Sygnatura: ZP/128/2020

Sprawa: **Przetarg nieograniczony na roboty budowlane: „Budowa Budynku Radioterapii w ramach Drugiego etapu Centrum Kliniczno-Dydaktycznego Uniwersytetu Medycznego w Łodzi wraz z Akademickim Ośrodkiem Onkologicznym, z dostawami ”**

Działając w oparciu art. 38 ustawy z dnia 29.01.2004 r. Prawo zamówień publicznych Zamawiający udziela wyjaśnień treści Specyfikacji Istotnych Warunków Zamówienia.

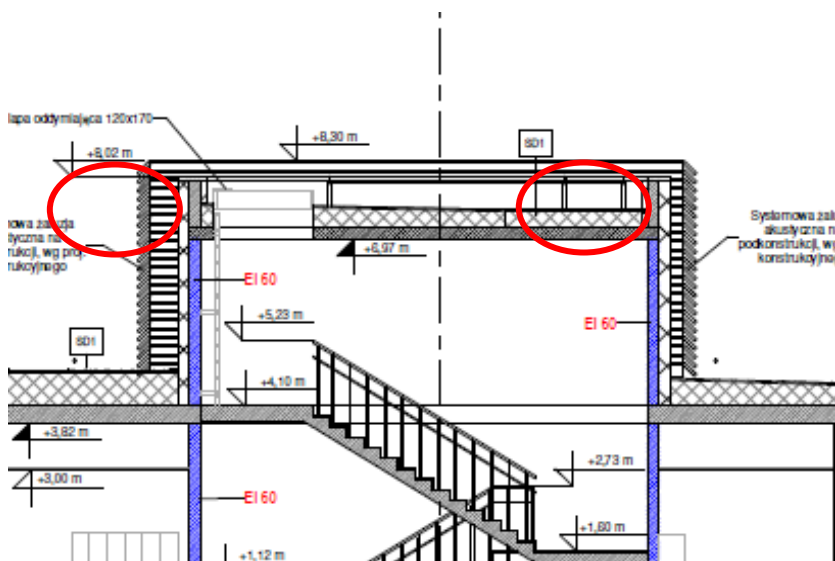
674. Dotyczy zbrojenia belek B1, B2, B3, B4, B5, B6, B7, B8, B10: na rysunkach zbrojeniowych belek brakuje kompletnego zestawienia elementów, w tym m.in. długości całkowitej niektórych prętów, zestawienia tonażu zbrojenia. Prosimy o uzupełnienie

Odpowiedź: W załączeniu rysunki z uzupełnionymi zestawieniami zbrojenia.
